**CIRCULAR CON Y/O SIN CONSULTA N°09**

**LICITACIÓN PÚBLICA NACIONAL E INTERNACIONAL N° LPI 28/2016**

**OBRA: SISTEMA DE SEÑALAMIENTO PARA IMPLEMENTACIÓN DE ATS EN RAMALES  
DIESEL MITRE Y SARMIENTO**

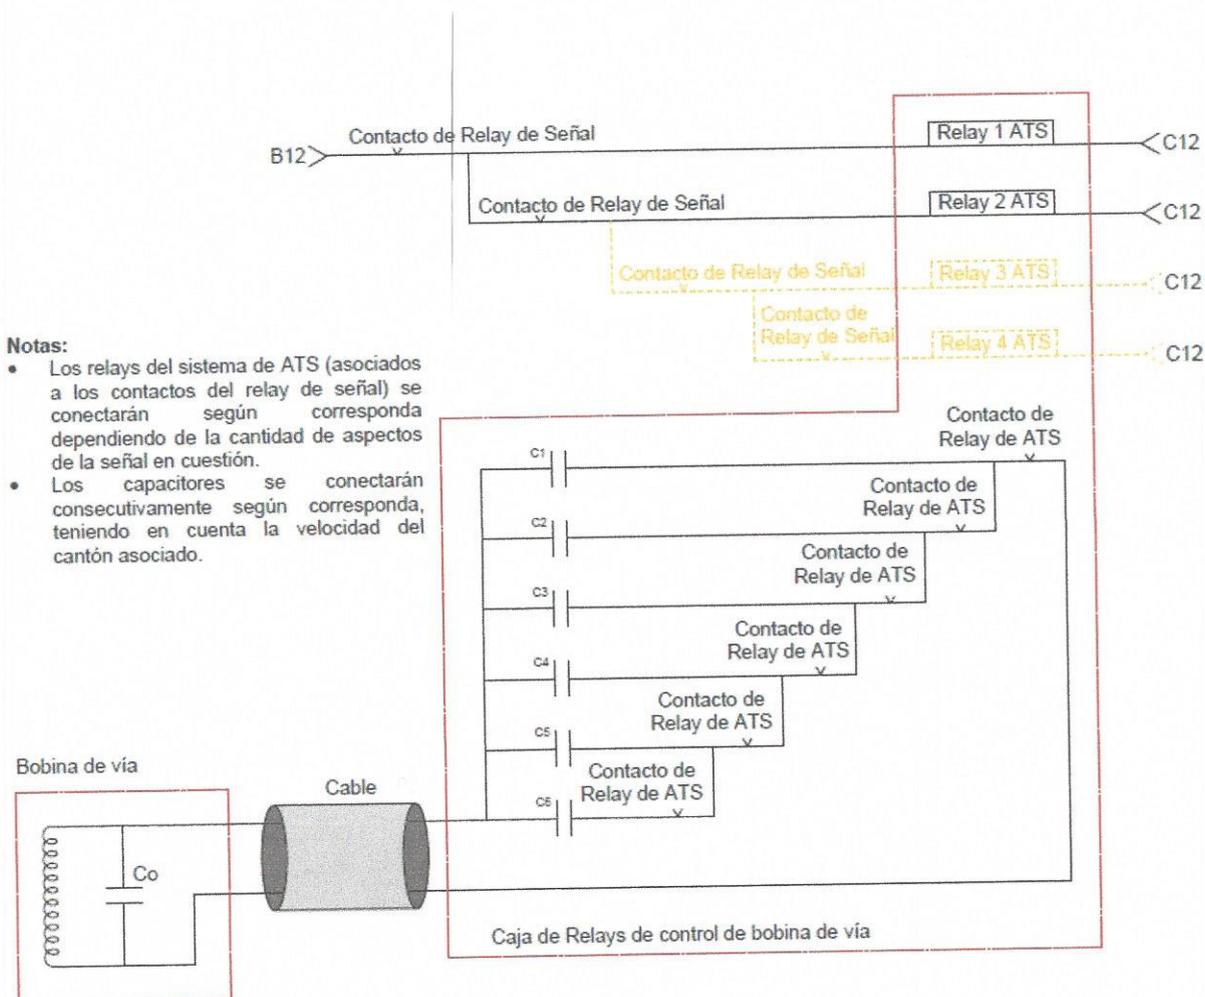
*Solicitamos por favor informen las características eléctricas de las cajas de control de las bobinas ATS, en especial su conexionado, tensión de alimentación y consumo.*

De acuerdo a lo solicitado en el PCP – Sección 3 Artículo 5.13 el estado de la señal para el sistema ATS será sensado por los contactos de los relevadores VITALES de cada señal que se instalarán en la sala de enclavamiento. Es alcance de la obra el zanjeo, tendido y conexionado de cables de 7 x 2,5 mm<sup>2</sup> por cada cabezal de señal y/o indicador de ruta/maniobra para la alimentación eléctrica de los aspectos (no se aceptará el uso compartido del mismo cable en señales múltiples o cuando convivan con indicadores de ruta y/o maniobra) y un único cable de 7 x 2,5 mm<sup>2</sup> para el funcionamiento del ATS desde la ubicación de los relevadores (sala de enclavamiento) hasta el pie de las señales principales donde se instalará la caja de control del ATS. Ver ejemplo:

- 1 Cable de 7 x 2,5 mm<sup>2</sup> para la alimentación eléctrica de aspectos de la señal 2A'.
- 1 Cable de 7 x 2,5 mm<sup>2</sup> para la alimentación eléctrica de aspectos de la señal 2AB.
- 1 Cable de 7 x 2,5 mm<sup>2</sup> para la alimentación eléctrica de aspectos de la señal 2AC.
- 1 Cable de 7 x 2,5 mm<sup>2</sup> para el funcionamiento del sistema ATS.

La tensión de alimentación de los relevadores internos a la caja de control de ATS será de 12 VDC. Considerar 500 mA por caja de ATS.

Se adjunta esquemático de referencia del conexionado del ATS. La inspección de obra entregará los planos definitivos durante el desarrollo de la ingeniería.

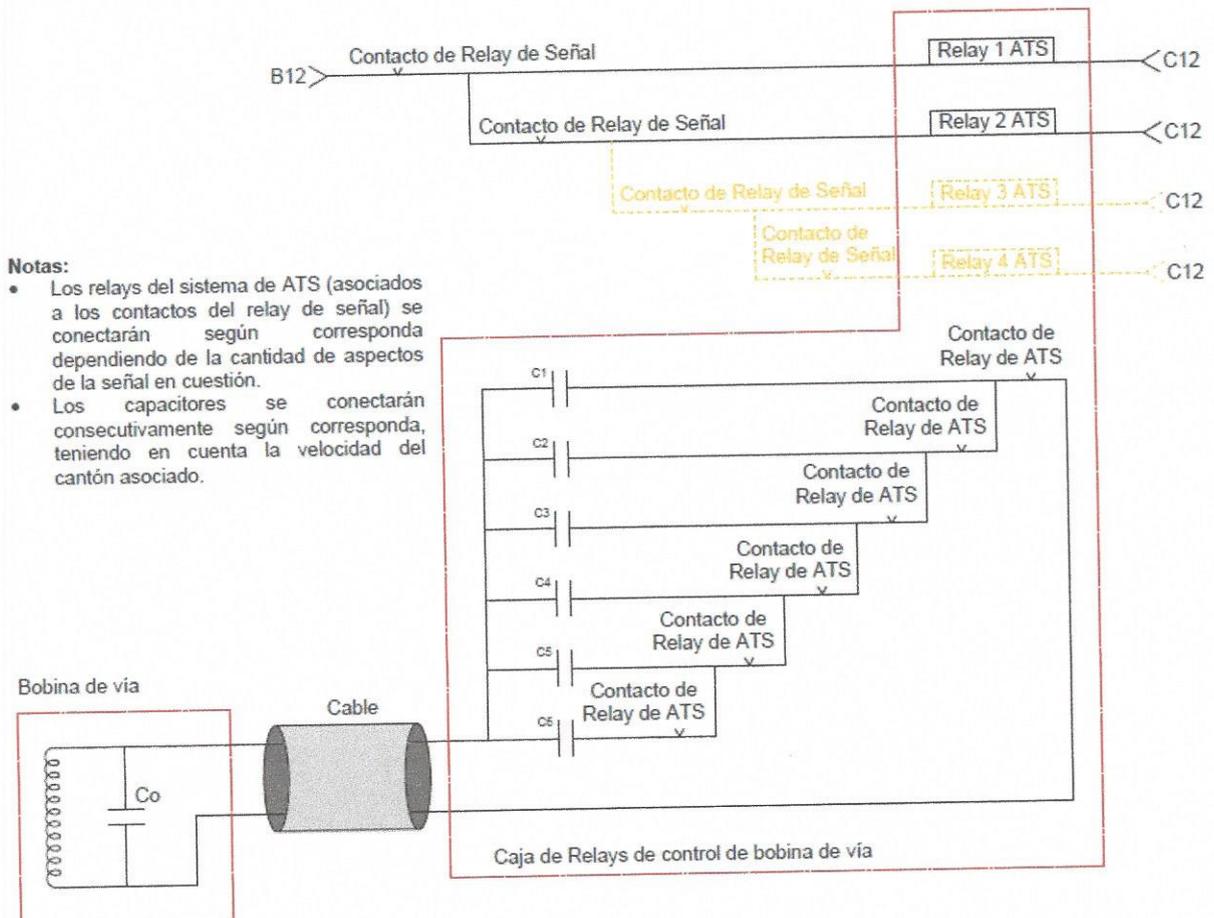
*Solicitamos por favor informen las características eléctricas de las cajas de control de las bobinas ATS, en especial su conexionado, tensión de alimentación y consumo.*

De acuerdo a lo solicitado en el PCP – Sección 3 Artículo 5.13 el estado de la señal para el sistema ATS será sensado por los contactos de los relevadores VITALES de cada señal que se instalarán en la sala de enclavamiento. Es alcance de la obra el zanjeo, tendido y conexionado de cables de  $7 \times 2,5 \text{ mm}^2$  por cada cabezal de señal y/o indicador de ruta/maniobra para la alimentación eléctrica de los aspectos (no se aceptará el uso compartido del mismo cable en señales múltiples o cuando convivan con indicadores de ruta y/o maniobra) y un único cable de  $7 \times 2,5 \text{ mm}^2$  para el funcionamiento del ATS desde la ubicación de los relevadores (sala de enclavamiento) hasta el pie de las señales principales donde se instalará la caja de control del ATS. Ver ejemplo:

1 Cable de  $7 \times 2,5 \text{ mm}^2$  para la alimentación eléctrica de aspectos de la señal 2A'.

1 Cable de  $7 \times 2,5 \text{ mm}^2$  para la alimentación eléctrica de aspectos de la señal 2AB.

1 Cable de  $7 \times 2,5 \text{ mm}^2$  para la alimentación eléctrica de aspectos de la señal 2AC.

1 Cable de  $7 \times 2,5 \text{ mm}^2$  para el funcionamiento del sistema ATS.

La tensión de alimentación de los relevadores internos a la caja de control de ATS será de 12 VDC. Considerar 500 mA por caja de ATS.

Se adjunta esquemático de referencia del conexionado del ATS. La inspección de obra entregará los planos definitivos durante el desarrollo de la ingeniería.
